ステップ3の評価:2030年まで (原子力比率Ⅱのケース) (改訂版)

原子力発電・核燃料サイクル技術等検討小委員会

平成24年4月19日

内閣府 原子力政策担当室

解析結果(天然ウラン需要量)

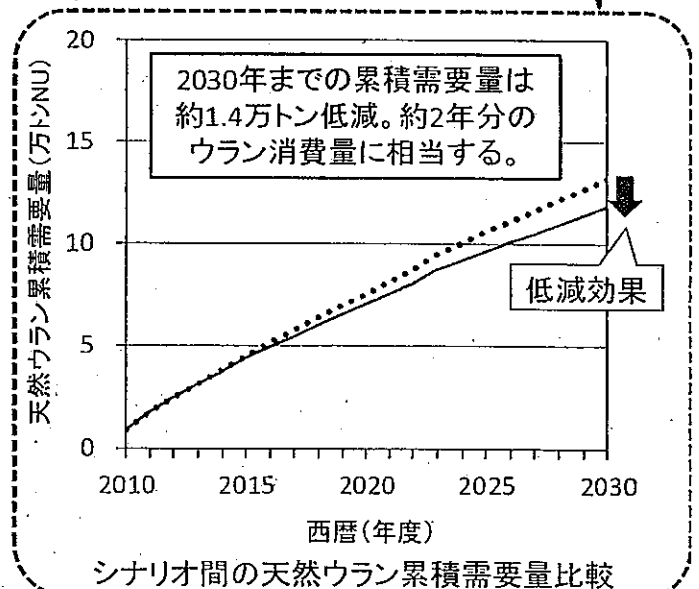
山名コメ: 累積需要量も記載すること
→追加(復活)

解析結果(使用済燃料貯蔵)

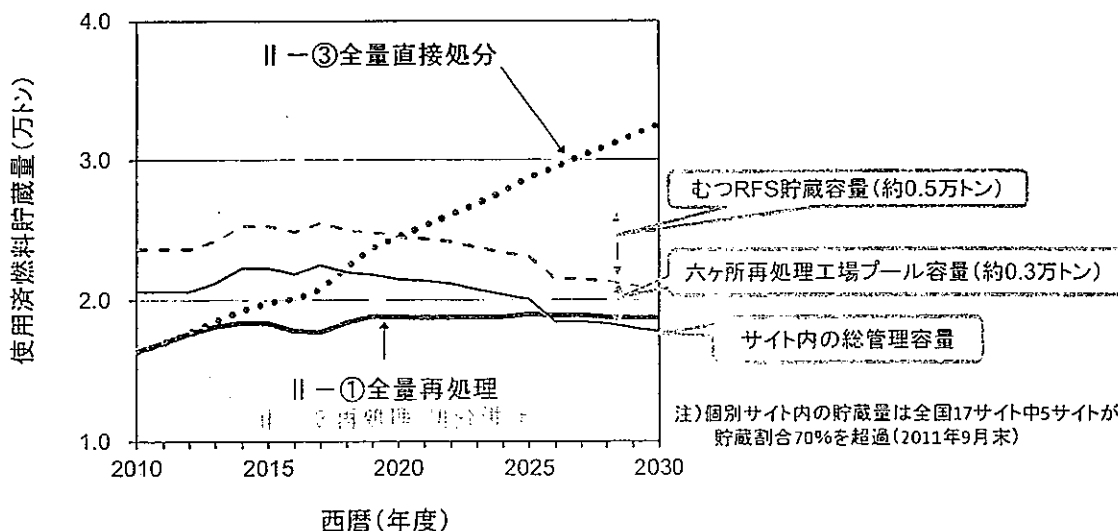
伴コメ: 燃焼度からすると使用済燃料の貯蔵量を過大に評価しているのではないか
 → JAEA(数値情報として燃焼度に応じた取替量であること、累積量であることを示すグラフを依頼済み)

核分裂性プルトニウム貯蔵量の推移

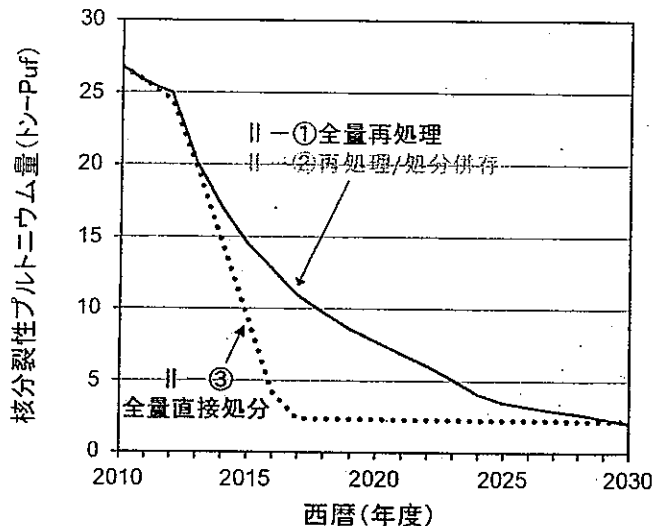
山地コメ: 海外にあるものは現在未返還
→修正
